工程指示 / 要求簡箋(E.I.)

工程指示編號：EI/2855/20

工程名稱：青衣明翹匯住宅

工程項目：幕牆單元件廠用配件(摻口膠)

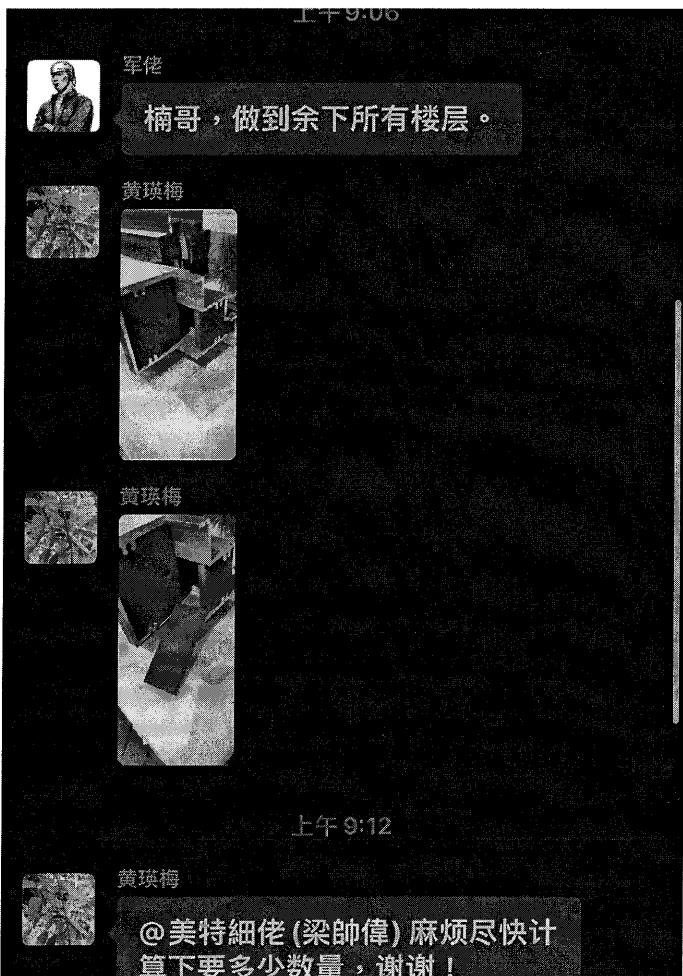
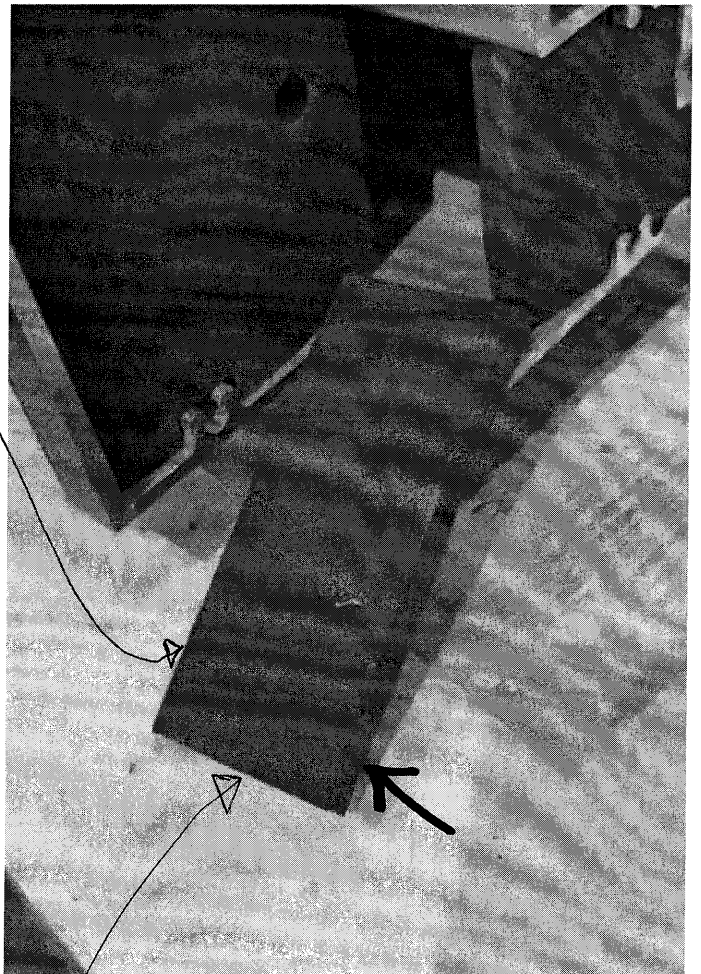
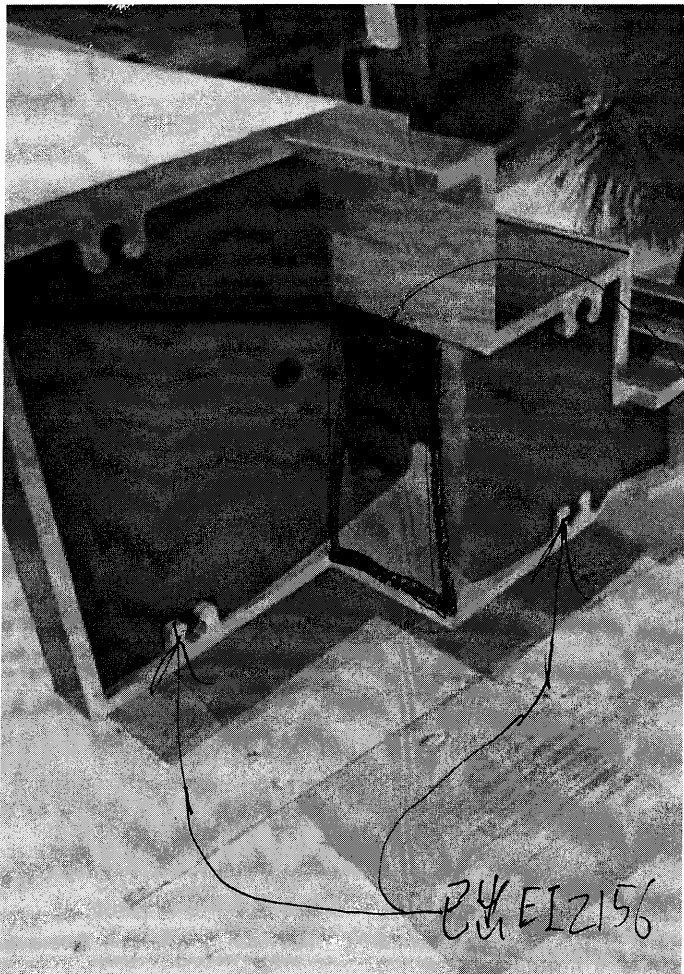
根據東莞廠 12 月 18 日微信，橫碰企位置要摻口膠作腳膠防水。(橫料兩邊碰企料)

附頁數量和摻口膠的資料，

捲口膠  
長 x 寬 x 厚 (mm)

93 x 39 x 10

數量: 1158 隻生窗 x 4

請先報價才可生產。
